Rooksluis of verticaal opgedeeld vluchttrappenhuis

Advies 1710

Trefwoorden: Bouwbesluit 2012, woongebouw, nieuwbouw, vluchtroute
Datum: 30 augustus 2017
Status: *Definitief*

Figuur 1 Principe onderbreking 'wokkeltrappenhuis'

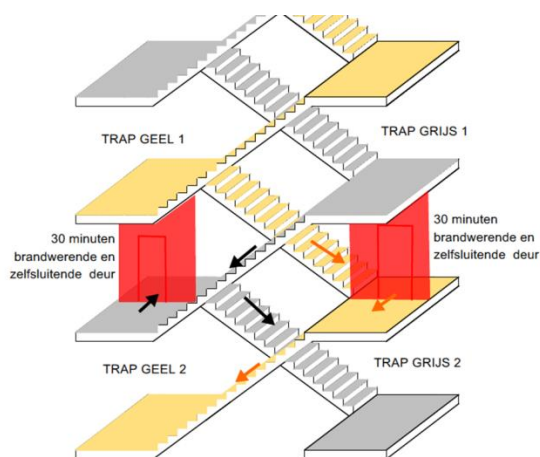
Een nieuw te bouwen appartementengebouw is voorzien van een zgn. 'wokkeltrappenhuis', waardoor voor elke woning is voorzien in twee onafhankelijke vluchtroutes. Omdat het trappenhuis meer dan 20 m hoogte overbrugd is het volgens het zesde lid van artikel 2.107 van het Bouwbesluit 2012 uitsluitend via een rooksluis van ten minste 2 m lengte bereikbaar. De vergunningaanvrager heeft nu in beide trappenhuisen een 30 minuten brandwerende scheidingsconstructie geprojecteerd, waardoor elk trappenhuis wordt opgedeeld in twee boven- elkaar-gelegen trappenhuisen waarin per trappenhuis niet meer dan 20 m hoogte wordt overbrugd.

De aanvrager is van mening dat de trappenhuisen daardoor geen van alle via een verplichte rooksluis hoeven te worden bereikt. De veiligheidsregio die de vergunningaanvraag toetst, is het daar niet mee eens en is van mening dat elk trappenhuis waarin een hoogte van meer dan 20 m tot aan het meetniveau moet worden overbrugd, voorzien moet zijn van een rooksluis.

In een gebouw waarvan de hoogste vloer hoger dan 20 meter ligt is een 30 minuten brandwerende pui in het trappenhuis aangebracht. Zijn als gevolg hiervan twee boven elkaar gelegen trappenhuisen ontstaan, zodat zonder rooksluis voldaan wordt aan artikel 2.107 lid 6?

Op de 1^e verdieping is een bouwkundige scheiding in de 'wokkel' van het trappenhuis aangebracht. De bouwkundige scheiding is 30 minuten brandwerend en voorzien van een zelfsluitende deur. Als gevolg van de aangebrachte voorziening wordt binnen het trappenhuis naar ons oordeel niet langer een hoogteverschil van meer dan 20 m overbrugd; er hoeft daarom geen rooksluis voor het trappenhuis aangebracht te worden. Immers: als gevolg van het aanbrengen van de 30 minuten brandwerende scheiding met een zelfsluitende deur, is er niet langer sprake van één trappenhuis per 'wokkel', maar van twee boven-elkaar-gelegen trappenhuisen per 'wokkel'.

Het artikel 2.107 lid 6 geeft duidelijk aan dat het gaat om een hoogteverschil waarin meer dan 20 meter wordt overbrugd. De toelichting geeft echter aan dat in zijn totaliteit meer dan 20 meter hoogte overbrugd moet worden. De toelichting raakt hierbij een verwijzing naar het Bouwbesluit 2003 waarin dit ook expliciet wordt aangegeven in artikel 2.135: *“Wanneer een vloer van een verblijfsgebied hoger ligt dan 50 meter moet er een rooksluis zijn naar het trappenhuis.”*

Het volgende punt dat ik wil gebruiken voor mijn motivatie, is de verkeersroute die u noemt in de notitie. Correct stelt u dat de verkeersroute voert vanaf de toegang tot een verkeersruimte tot de uitgang van die ruimte. Maar in dit geval praten we over het veilig kunnen vluchten van personen over een vluchtroute. En die definitie ligt ruimer dan degene die u geeft. Een vluchtroute begint in een voor personen bestemde ruimte, gaat via vloeren, trappen en/of hellingbanen naar een veilige plaats. De vluchtroute strekt dus verder dan alleen de route die wordt afgelegd in een trappenhuis en moet (zeker bij een risicogerichte benadering) in zijn totaliteit beoordeeld worden.

- In dit geval wordt een trappenhuis verticaal opgesplitst door het plaatsen van een 30 minuten brandwerende pui op een bordes in het trappenhuis. In het Bouwbesluit worden te openen constructieonderdelen uitsluitend in gesloten toestand beschouwd. Daarmee wordt de hoogte van de trappenhuisruimte, naar de mening van de adviescommissie, conform de bouwvoorschriften in dit geval beperkt tot niet meer dan 20 m en is sprake van twee gestapelde trappenhuizen. In elk van de trappenhuizen wordt niet meer dan 20 m hoogteverschil overbrugd.

Ja, met de opdeling van een trappenhuis in secties waarin een hoogteverschil van minder dan 20 meter wordt overbrugd, is de in het zesde lid van artikel 2.107 bedoelde rooksluis niet vereist.

De adviescommissie is van mening dat de voorgestelde oplossing voldoet aan de letter van het Bouwbesluit, maar leidt naar het oordeel van de commissie tot een lager brandveiligheidsniveau dan bij toepassing van een rooksluis. De commissie adviseert om niet voor deze oplossing te kiezen.
